快速建筑设计100例

100 Samples of Architecture Design Sketch

黎志涛 编著

前　言

例 18　报刊亭设计

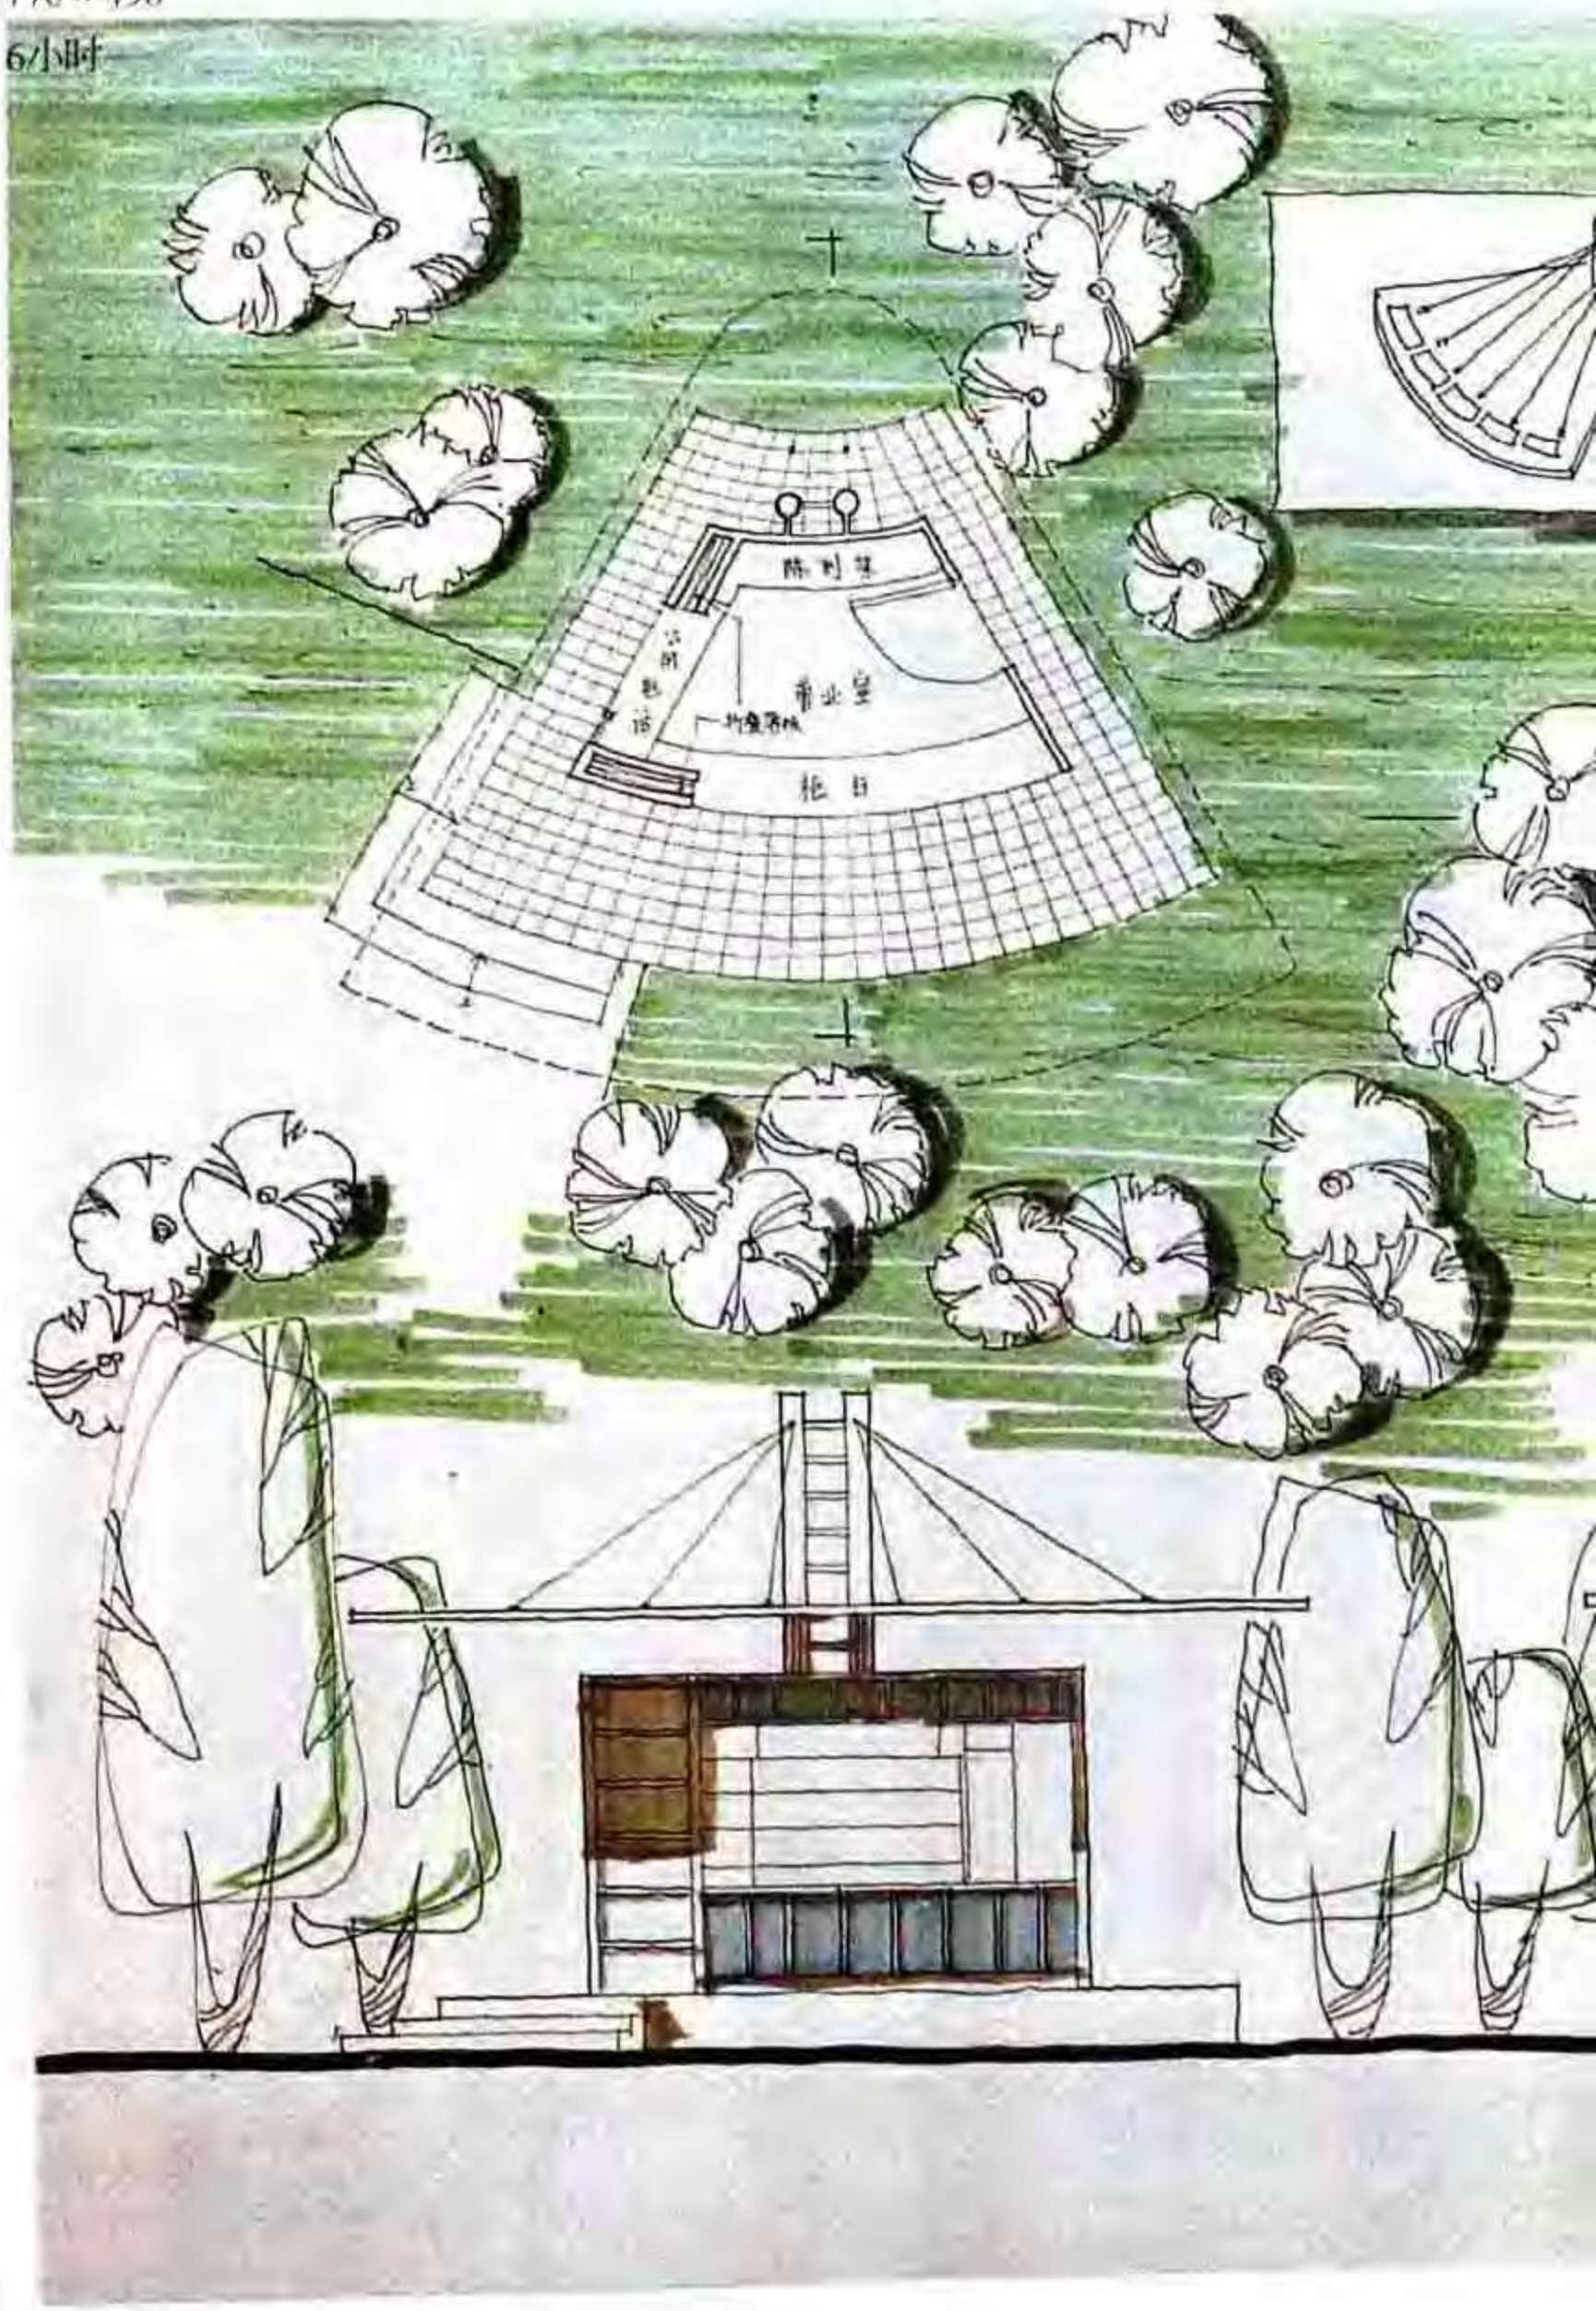
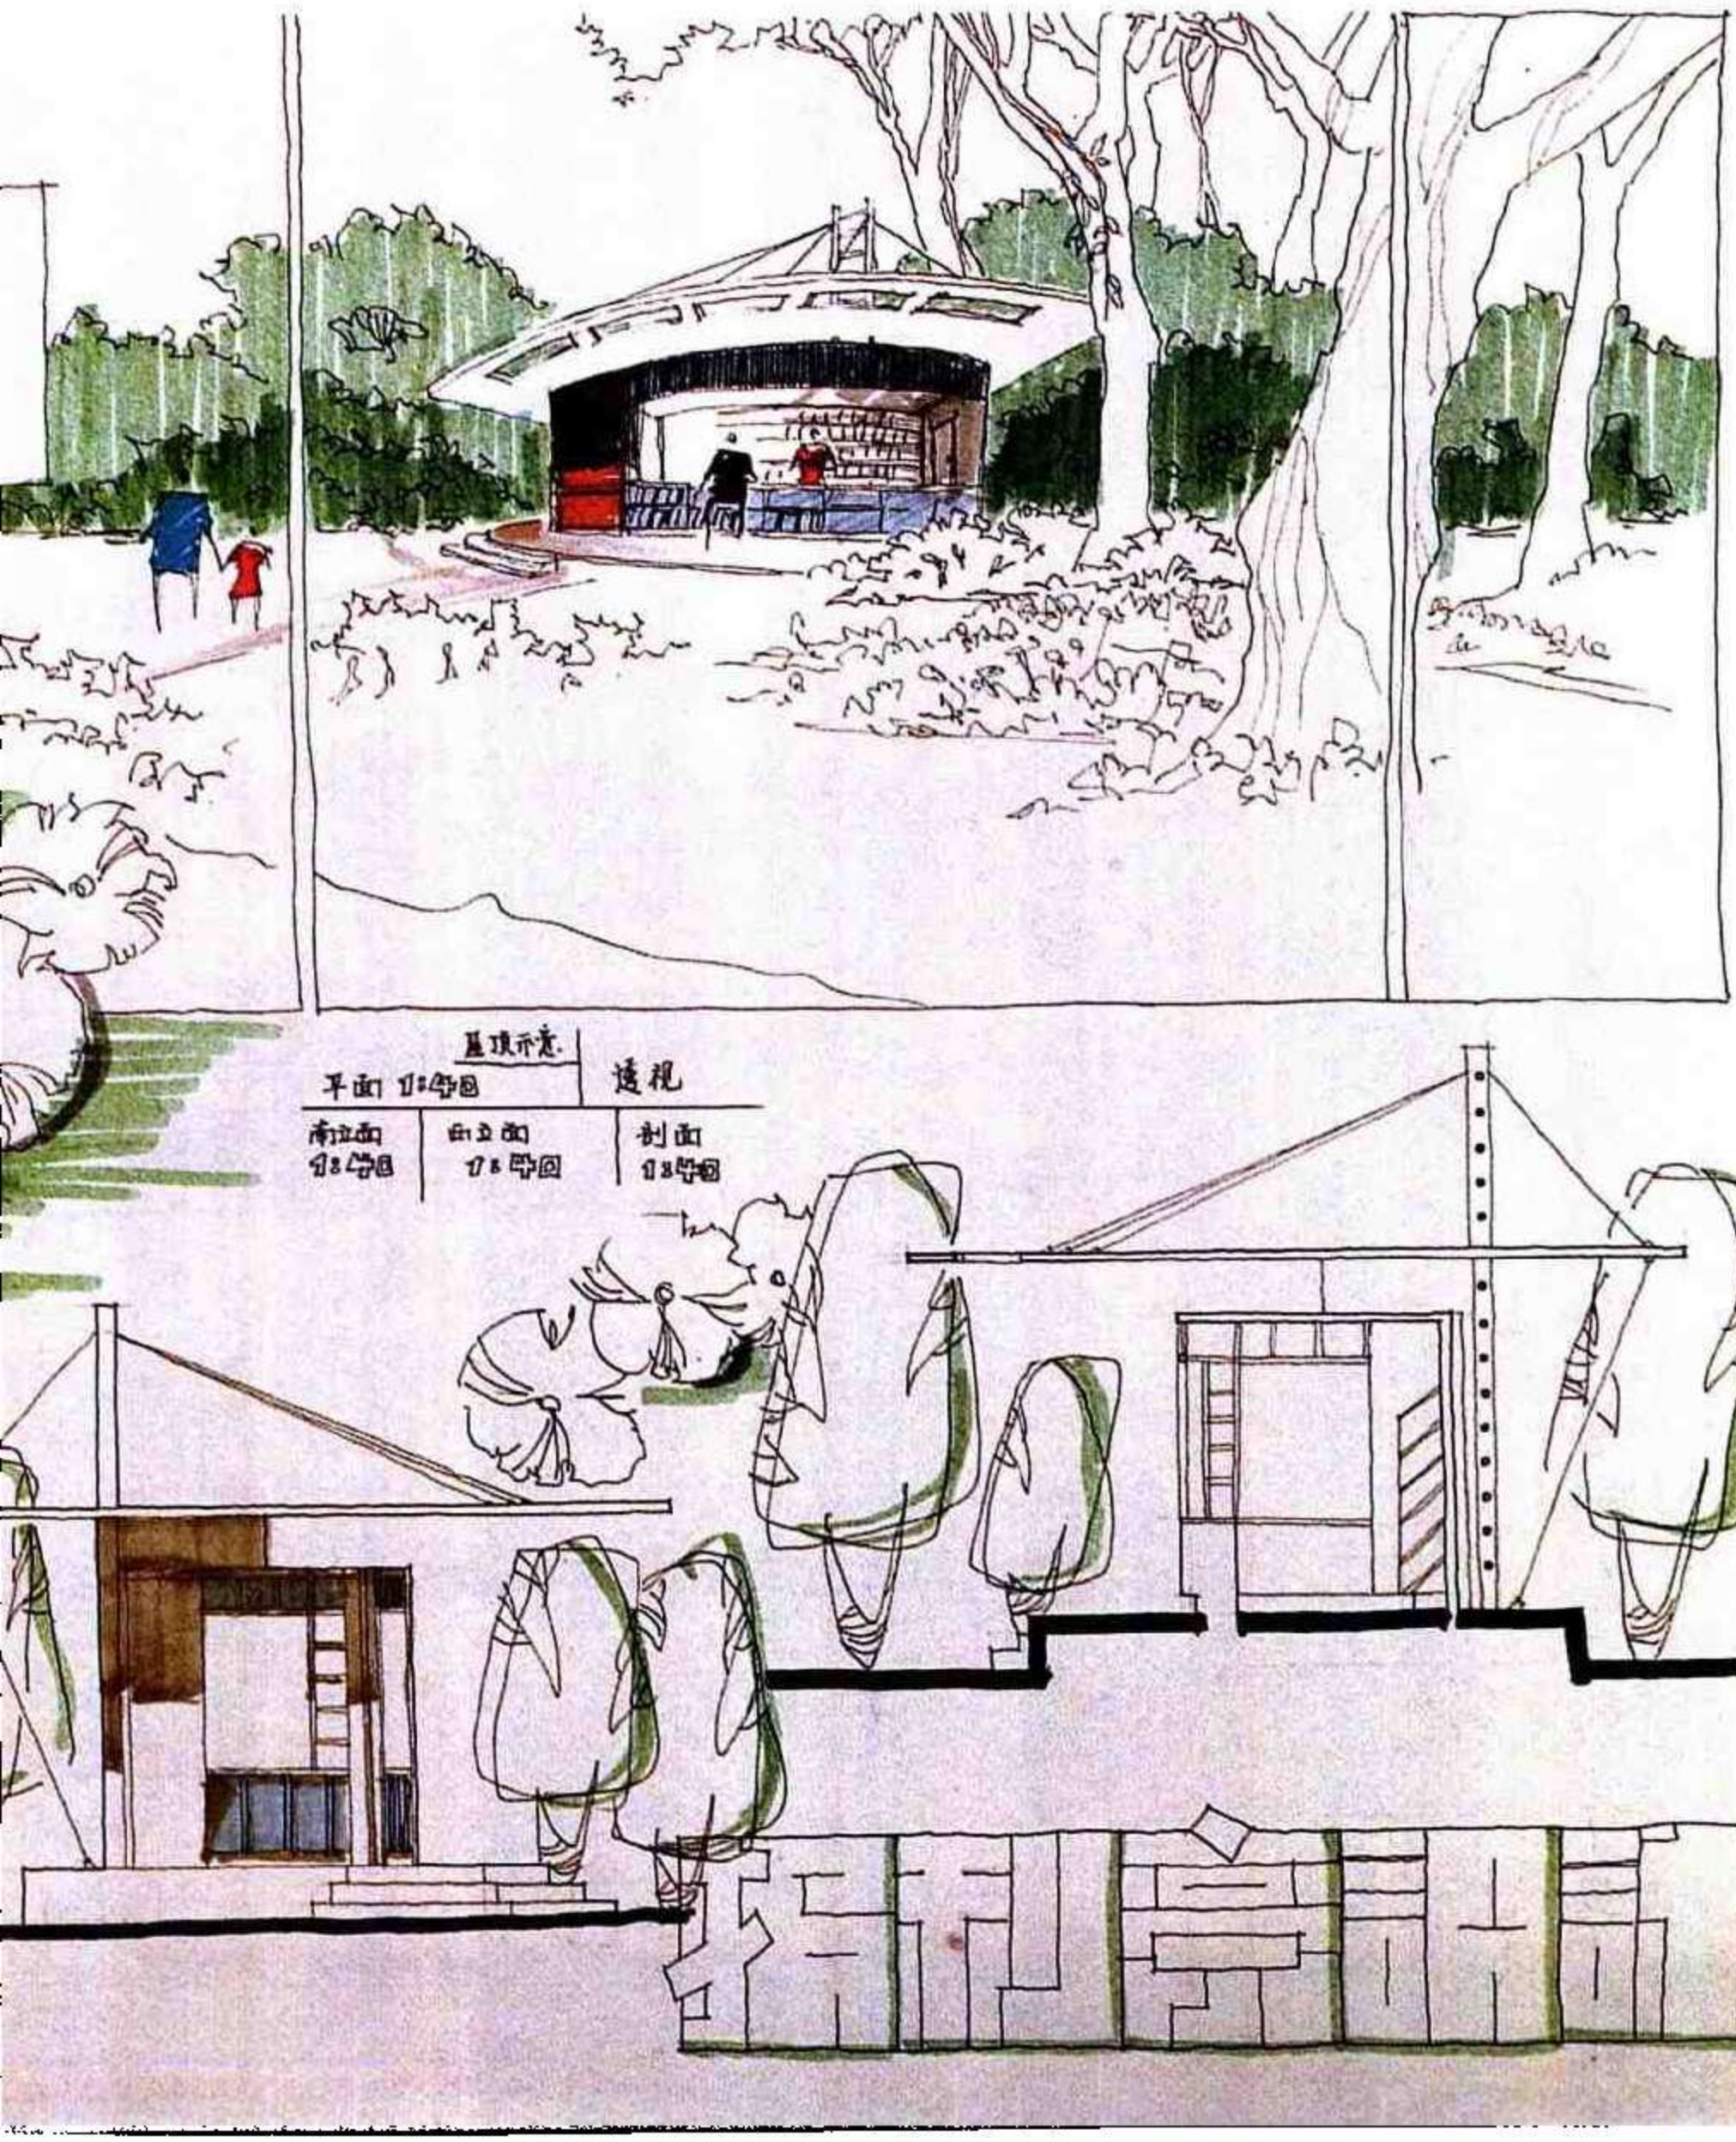
设计 —— 该方案以轻盈的结构形式体现了城市小品的个性，构思新颖。但人为地把地面抬高三个踏步，会影响该小品的尺度感且造成使用不便，特别是不利于无障碍设计。

表现 —— 版面构图活泼，各图通过配景表现形成完整画面，避免豆腐块状的排版形式。钢笔线条流畅，色调统一，透视图中点缀少许暖色起到活跃画面的作用。
